AGIR pour la
BIODIVERSITÉ
CHAMPAGNE-ARDENNE

Ref : JJ2103005

Objet : enquête publique du projet de Parc éolien des Charmes

Figure 1 : disposition des éoliennes du projet, couloirs de migration et distances entre les groupes d'éoliennes

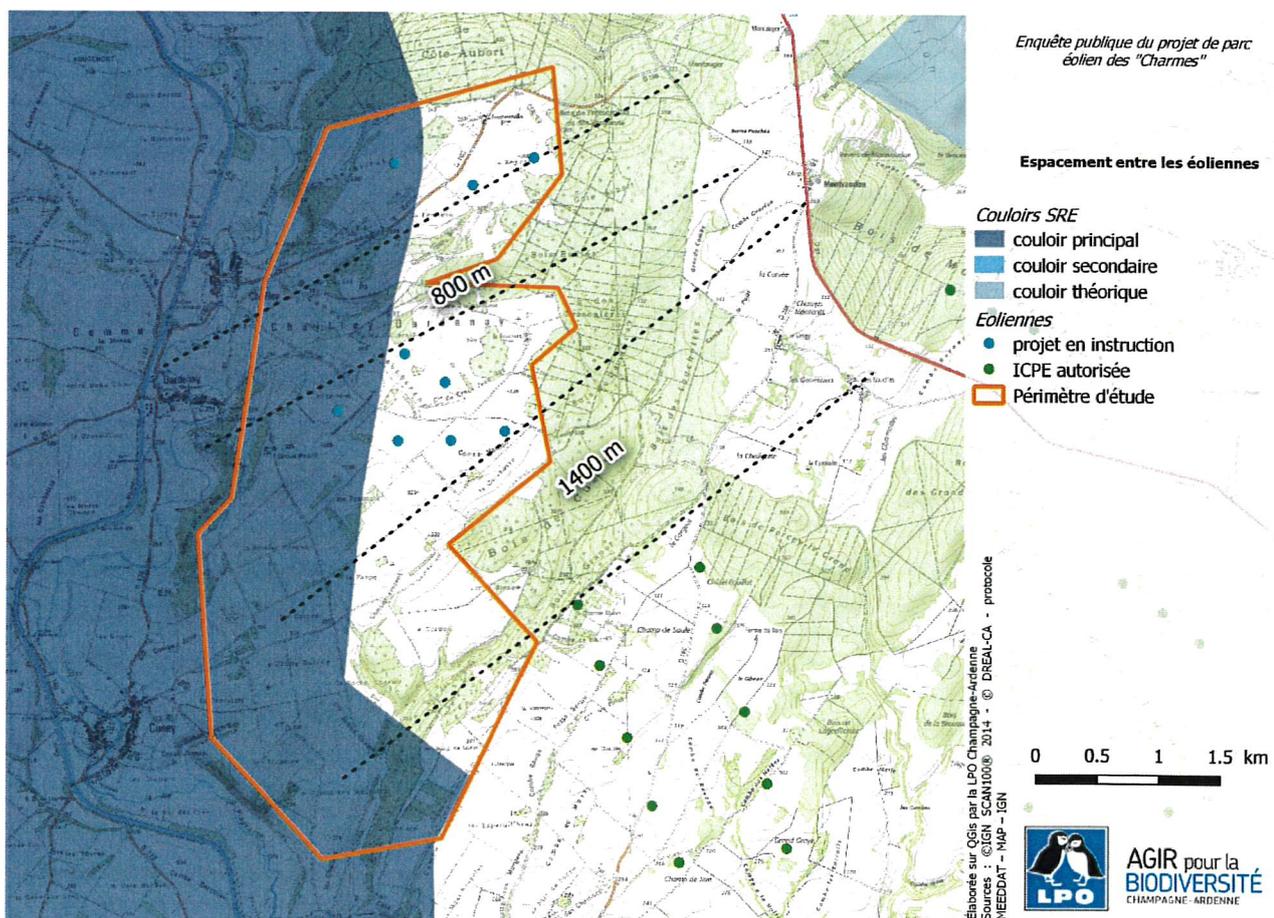
Le couloir de migration traversant la zone entre les deux groupes d'éoliennes et mis au jour par le bureau d'étude le CERE sera fortement impacté par le projet. Le bureau d'étude affirme que la distance entre les deux groupes d'éoliennes sera suffisante pour laisser le passage aux migrants en se basant sur le fait qu'il y a 1500 m entre les deux éoliennes les plus proches de chaque groupe. La distance mesurée est juste si l'on tire un trait entre ces 2 éoliennes (E5 et E8), mais il faut tenir compte du sens général de la migration : du nord-est vers le sud-ouest. Or si l'on se place dans cet

axe, l'espace entre les deux groupes d'éolienne se réduit à seulement 800 m (cf. fig. 1). Si sur une carte, le contournement des différents parcs et les distances entre eux paraît évidente, il en va autrement sur le terrain. La taille des éoliennes rend l'appréciation des distances difficile, et les différents parcs apparaîtront comme un seul ensemble aux yeux des oiseaux migrateurs lors de leur approche.

Le groupe de 5 éoliennes de la partie sud du projet a une emprise d'environ 1 km de large sur l'axe de migration ; les 3 éoliennes de la partie nord forment un groupe dont l'emprise est plus restreinte (600 m environ). L'ensemble du parc dans son entièreté aurait cette fois un impact sur une largeur de 2,5 km. Au sud, au-delà de la frontière de Haute-Saône existe le parc éolien de Percey-le-Grand qui compte 10 éoliennes, positionnées perpendiculairement à la migration. Malgré la distance de 1500 m entre les deux parcs (cette fois dans le sens de la migration) un impact sur les migrateurs est à prévoir car même avec un espace de 1500 m, un impact perdure sur les migrateurs et certains se détournent bien en amont pour éviter le parc. L'ensemble des 3 groupes d'éoliennes cumulés provoquera ainsi des contournements sur une largeur de 6,5 km de large.

- que le tracé des couloirs de migration du SRE soit respecté et que l'éolienne E7 soit retirée du projet ;
- que les deux groupes d'éoliennes (nord et sud) soient implantés de manière à laisser un espace de 1500 m dans le sens perpendiculaire à la migration ;

Figure 2 : cartographie des zones à enjeux définies dans le prédiagnostic de la LPO (2016)

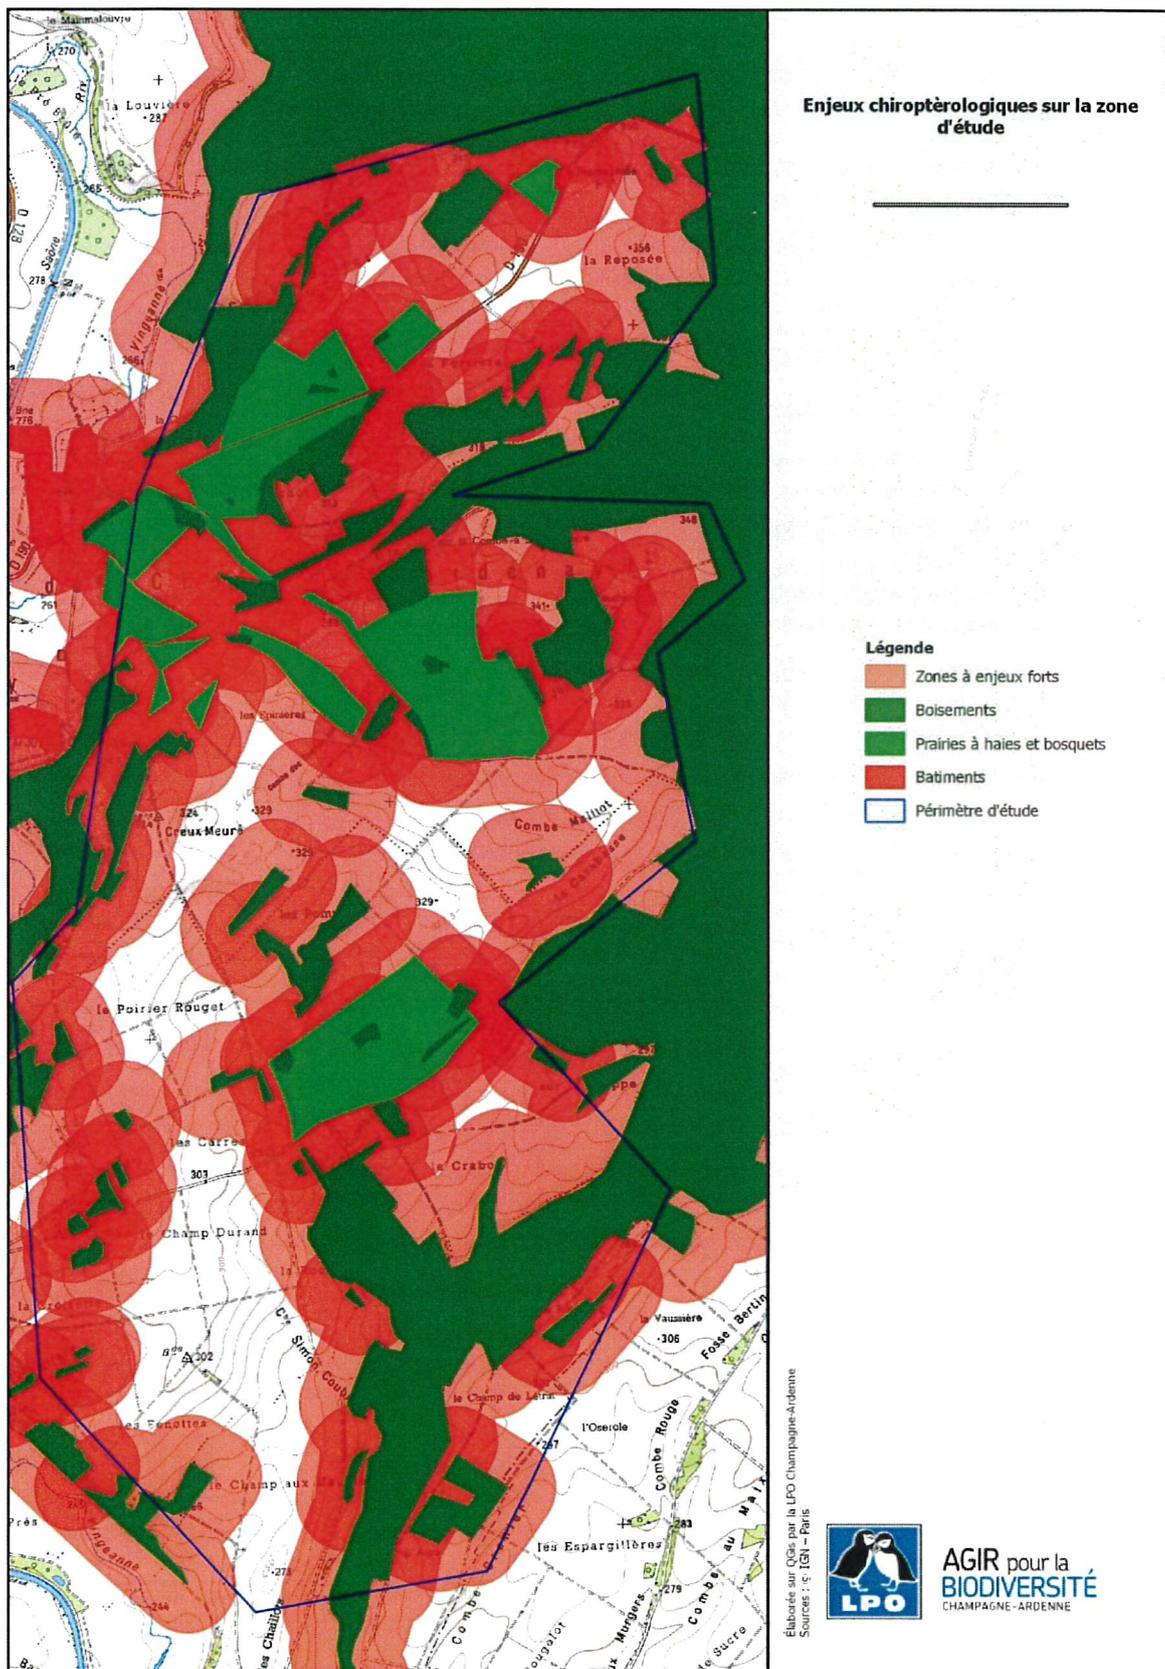
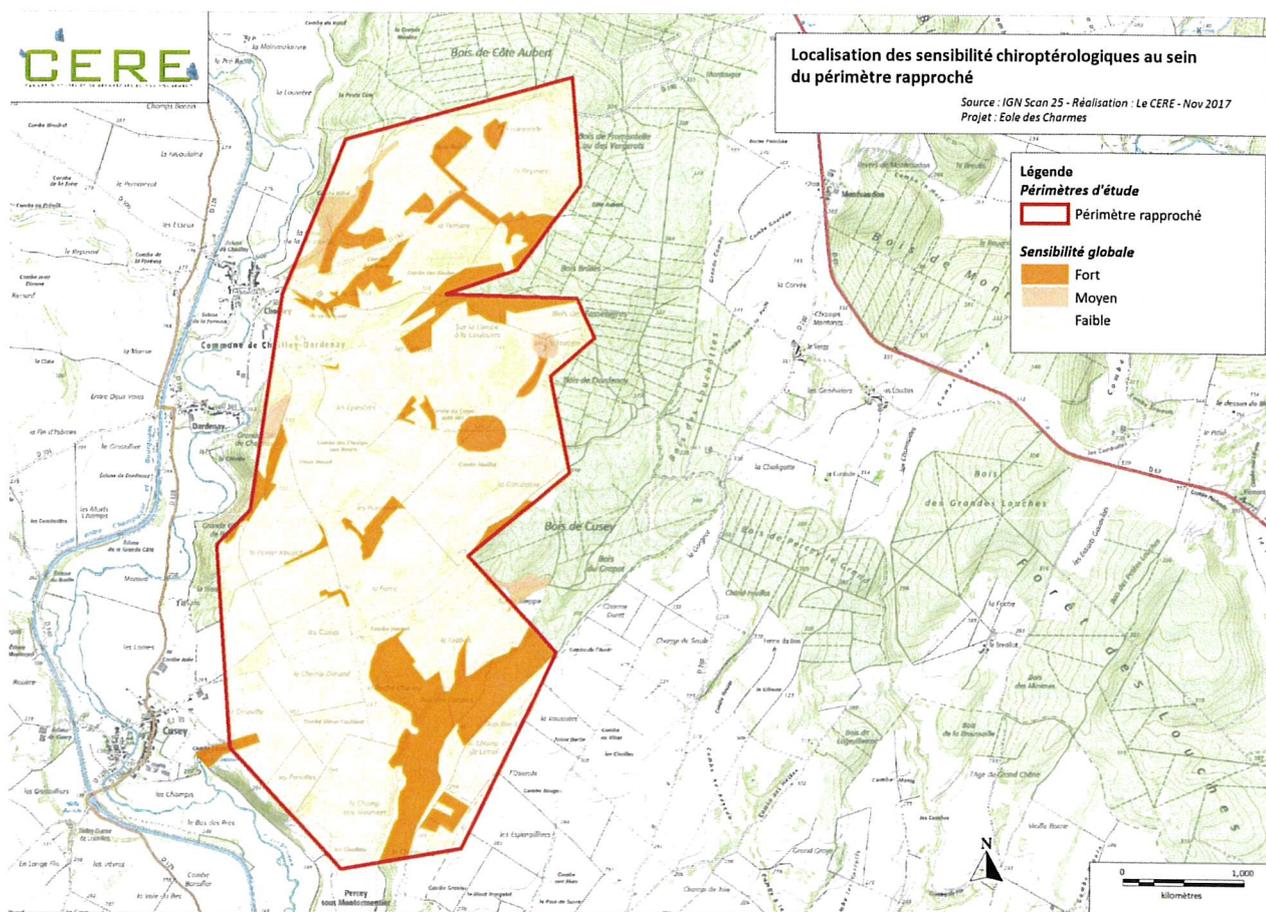
Nous fournissons en pièce jointe la carte définissant les zones à enjeux liées aux habitats publiées dans le prédiagnostic réalisé en 2016 (cf. fig. 2.). A comparer avec la carte des enjeux présentée par le Bureau d'étude, il apparaît une forte différence dans l'estimation des enjeux (cf. fig. 3).

La position du site entre un massif boisé à l'est et la vallée de la Vingeanne à l'ouest, ainsi que la quantité de petites haies et de bosquets, fait que la zone est potentiellement très attractive pour les chiroptères. La fréquentation révélée par les inventaires effectués pour l'étude d'impact confirme cette attractivité. Il est donc surprenant que l'évaluation des enjeux ait été revue à la baisse après les inventaires par rapport à l'estimation des enjeux faits par la LPO sur la base de la cartographie d'occupation des sols et de données issues de la bibliographie.

Figure 4 : positionnement des éoliennes par rapport à la distance tampon de 200 m des lisières (l'éolienne E1 a été retirée du projet)

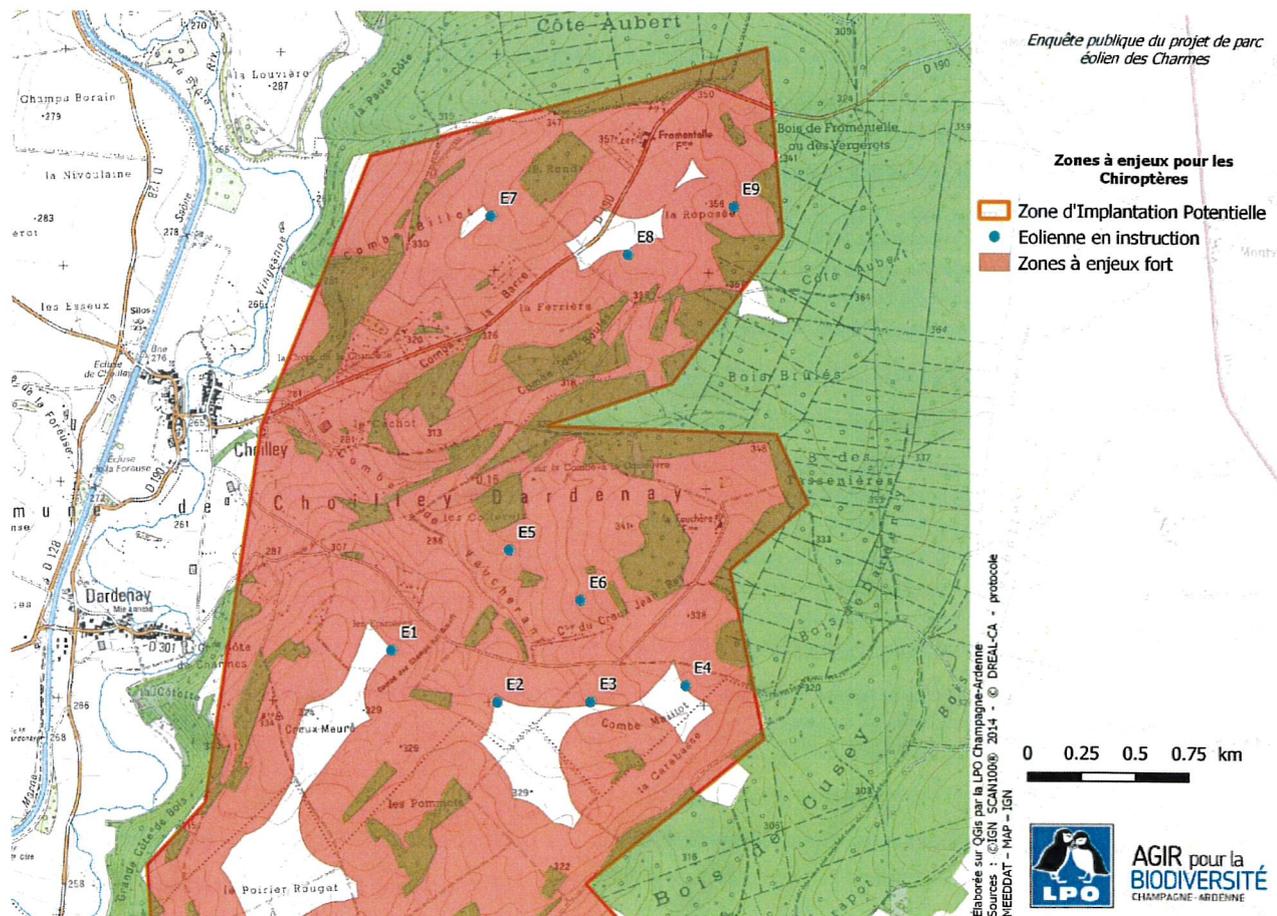
Dans ce contexte, le respect de la distance de 200 m par rapport aux éléments boisés prend d'autant plus d'importance. Parmi les 8 éoliennes du projet (la E1 ayant été finalement retirée du projet) une seule est située à plus de 200 m des haies et lisières forestières, 4 se trouvent en limite et 3 sont situées entre 110 et 135 des lisières. Comme il est rappelé dans l'avis de l'Autorité Environnementale, cette recommandation est inscrite dans le SRE de Champagne-Ardenne. Elle est basée sur plusieurs études européennes qui démontrent la diminution significative de l'impact sur les chiroptères lorsque les éoliennes sont implantées au-delà de 200 m des lisières ou linéaires boisés.

éoliennes dans ce type d'habitat et de conserver également une distance tampon de 200 m au-delà des limites de parcelles. Cette recommandation n'a pas été suivie par le pétitionnaire, une des éoliennes étant implantée dans une prairie, par ailleurs décrites parmi les habitats d'intérêts dans l'étude sur la flore et les habitats.

La LPO Champagne-Ardenne demande que les points d'implantation des éoliennes soient revus afin de tenir compte de la recommandation de la distance de 200 m des éléments boisés, sans quoi il est prévisible que le parc donnera lieu à de nombreuses collisions.

- que l'enjeu du Grand-duc d'Europe soit réévalué en fonction de nouvelles prospections ;
- que, eu égard aux impacts prévisibles sur les chiroptères, les éoliennes positionnées à moins de 200 m des lisières et des haies soient déplacées ou retirées ;

- que les éoliennes positionnées en prairies soient déplacées ou retirées ;
- que le bridage proposé pour limiter le risque de collision sur les chiroptères soit appliqué systématiquement à toutes les éoliennes et que son déclenchement s'opère dès que la vitesse du vent tombe en dessous de 7 m / seconde ;
